HT-201-3

HTTR 設工認 第 4 回申請の再申請(R2.3.30)の  
コメントに係る回答  
(耐震性(波及的影響含む))

令和 2 年 6 月 30 日

## 第4回申請の再申請(R2.3.30)に対する確認事項(No.19 R2/6/18):第4回第1編(耐震性)

図 1 有効炉心 80%挿入時間<sup>1)</sup>

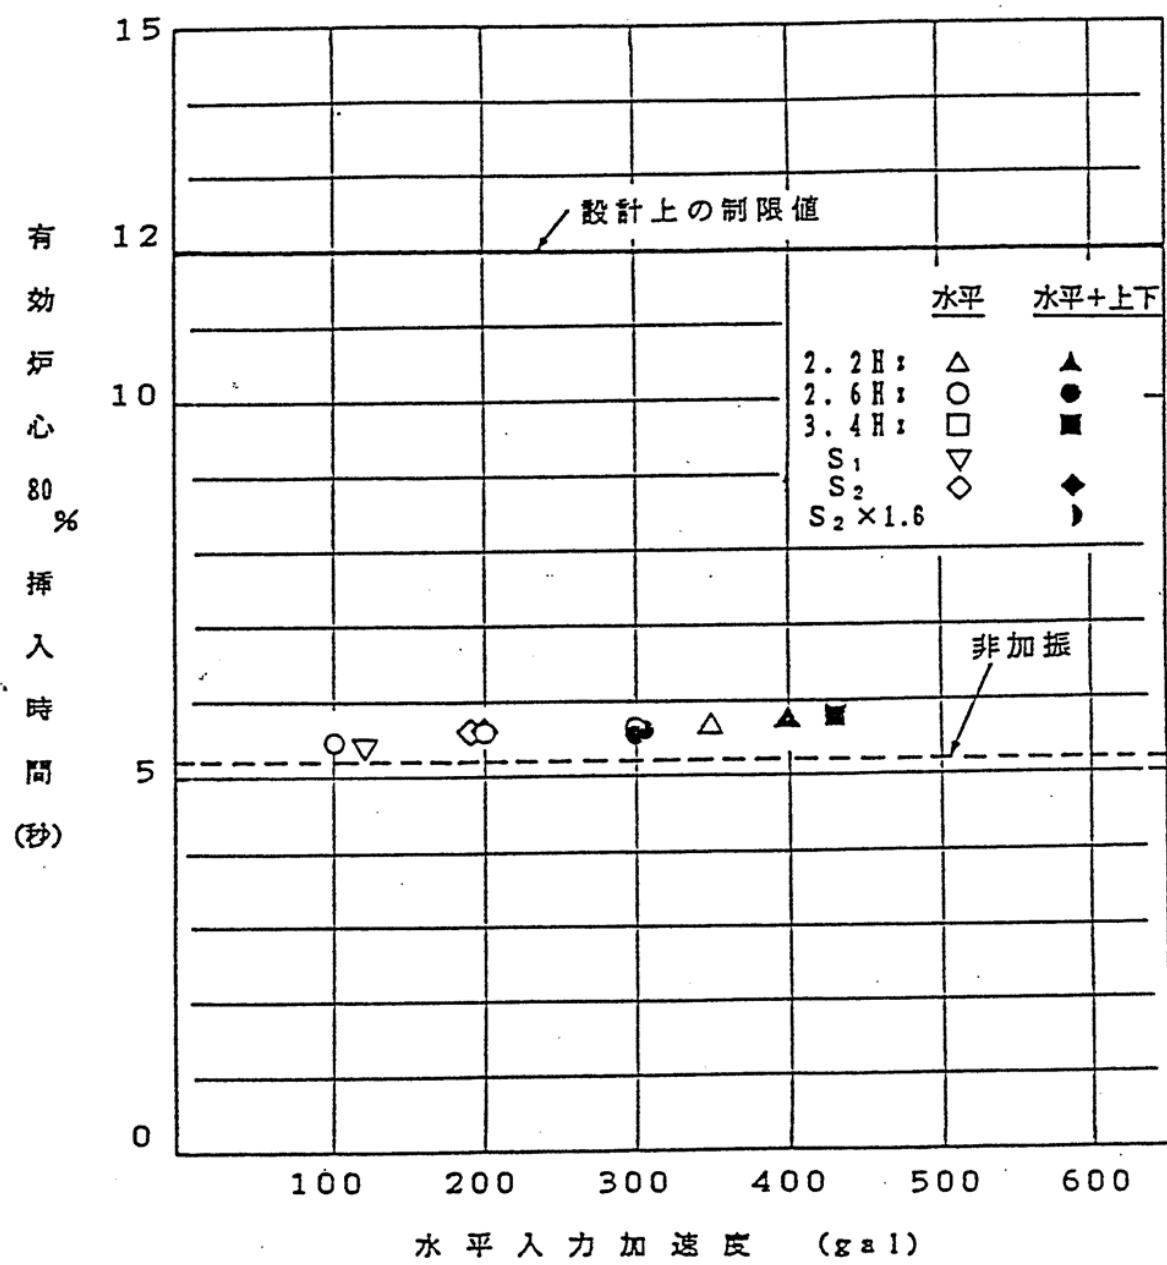
制御棒の挿入性については、計算上の応力が許容値以下であることを確認しているが、応力の比較のみで制御棒の挿入性が確保できることを、制御棒の挿入機構から説明して下さい。

制御棒挿入性試験は、実施した全てのケースにおけるスクラン時の挿入時間は、設計上の制限値を満足した<sup>1)</sup>。試験により得られたスクラン時間を図 1 に示す。

制御棒挿入性試験では、最大水平加速度約 400gal で試験を実施している。1/2Sd の高温プレナムブロック部における応答波の最大水平加速度は約 200gal である。そのため、1/2Sd 時でも設計上の制限値を満足する。
